Betrifft: Aktuelle Herd- / Backofenfertigung

Austausch defekter Gegenlager ET-Nr. 707432000 aufgrund nicht dicht schließender Backofentüre

**SCHNELLINFO/ QUICK INFO/ INFO URGENTE/ SNELINFO/
INFORMAZIONE RAPIDA/ INFORMACIÓN RÁPIDA/ INFORMAÇÃO**

Ergänzung/supplement/supplément/suplemento/supplemento : Nr. 02/4 // 12.08.2002

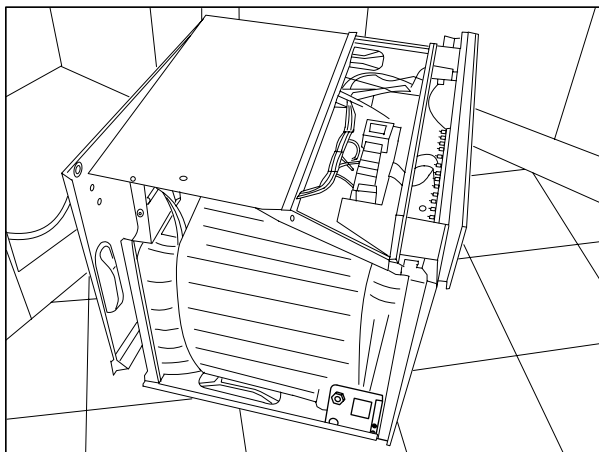
Bitte verfahren Sie wie in der Technischen Information H1-040-01-21 bis Punkt 3. Unterhalb der Aufnahme der Backofentürscharniere befindet sich ein Loch, dort mit 4mm durchbohren (siehe Pfeile). Gegenlager montieren und durch das 4mm-Loch mit 3,2mm weiterbohren. Jetzt das Gegenlager mit einer Treibschraube (ET-Nr. 159039) fixieren. Nun folgen Sie wieder der Technischen Information ab Punkt 3.

Please follow the technical information H1-040-01-21 up to Item 3. Below the installation for the oven door hinge there is a hole, which must be drilled through with a 4 mm drill (see arrow). Mount the outer support and continue drilling in the 4mm-hole with a 3.2 mm drill. Now fasten the outer support with a driving shaft (spare part no.159039). Then follow the technical information once again, commencing with Item 3.

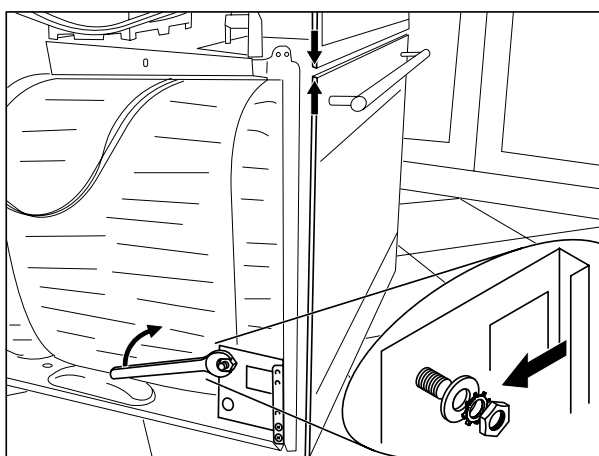
Sechskantmutter (SW 17) und die beiden Blechschrauben lösen und das Gegenlager ausbauen. Falls vorhanden Türkontaktschalter durch Lösen der zwei Schrauben entfernen.

Neues Gegenlager einbauen, die beiden Blechschrauben anziehen und die Sechskantmutter mit Zahnscheibe und Unterlegscheibe (ET-Nr. 157155) lose aufdrehen (nicht festziehen).

Backofentür einhängen und schließen, das Spaltbild kontrollieren und wenn in Ordnung die Sechskantmutter (SW 17) am Gegenlager auf beiden Seiten fest anziehen.
